# 改善箇所説明図

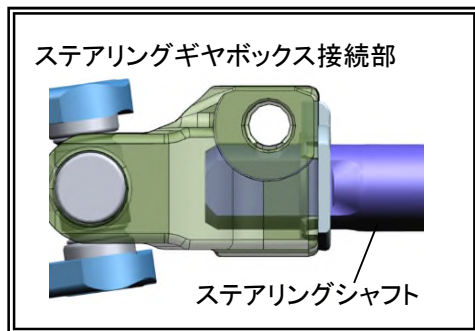
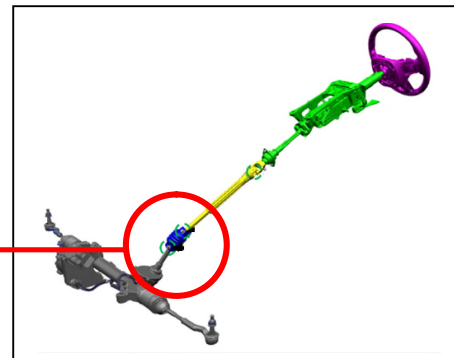
接続部

かじ取り装置

基準不適合部位

かじ取り装置において、製造管理が不適切なため、ステアリングシャフトがギヤボックス接続部の所定位置まで挿入されない状態で組立てられたものがある。そのため、接続部の固定が不十分となり、そのままの状態で使用を続けるとステアリングシャフトが外れ、操舵不能になるおそれがある。

全車両、ステアリングシャフトとステアリングギヤボックスの接続部を点検し、不適切な場合は、ステアリングシャフト接続に関わる部品を交換する。
